## **ROTHOIS & PREVILLERS**

### **Projet éolien des Bois Gallets Comprenant 5 éoliennes et 2 postes de livraison**

## **Enquête Publique**

## **RAPPORT DU COMMISSAIRE ENQUETEUR**

Figure 5 : Modélisation verticale de l'activité chiroptérologique – projet éolien de Sud-Vesoul (Kelm et Beucher,

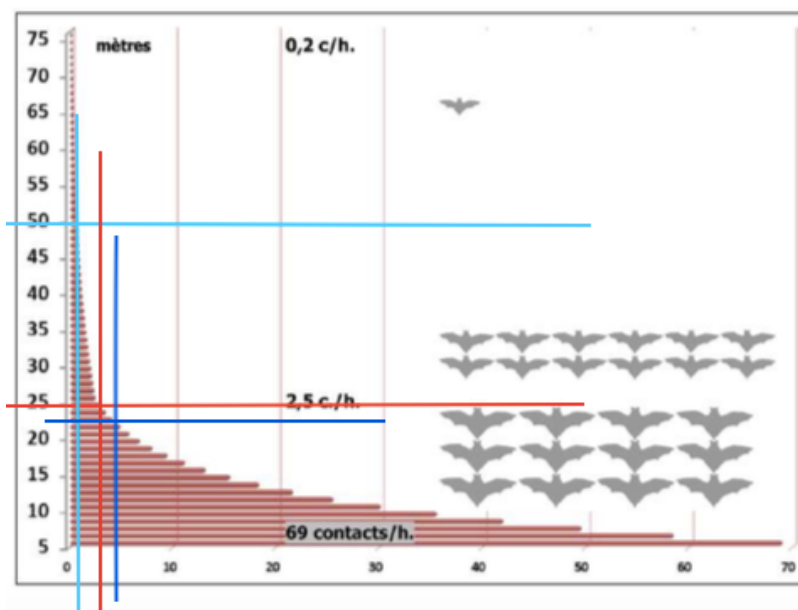
*Je note que le pétitionnaire conteste la rigueur scientifique de la note SFPEM, mais ne produit pas à contrario d'études prouvant le contraire. Dans le cas du projet des Bois Gallets, une attention particulière doit être apportée à la prise en compte de la hauteur de garde au sol. Globalement elle est de 25m, plafond maxi des éoliennes fixé à 125m moins le rotor de 100m. Je note que les éoliennes E1 et E5 seront sur un terrain décaissé pour respecter la hauteur maxi ce qui conduit à une garde au sol d'environ 23m.*

*Si on examine le graphe figurant dans le dossier est que l'on reporte les différentes hauteurs de garde au sol on note un impact sensiblement différent en fonction des hauteurs de garde au sol*

*La courbe bleu-clair correspond à une hauteur de 50m, communément admise, la courbe rouge correspond à une hauteur de 25m. Alors qu'il y a 1 contact à 50m, il y en a 3 à 25m et 4,5 à 23m (tracé bleu-foncé). On voit l'incidence forte de la relation hauteur à la fréquence des contacts surtout à basse altitude qui correspond aux espaces de déplacements des espèces.*
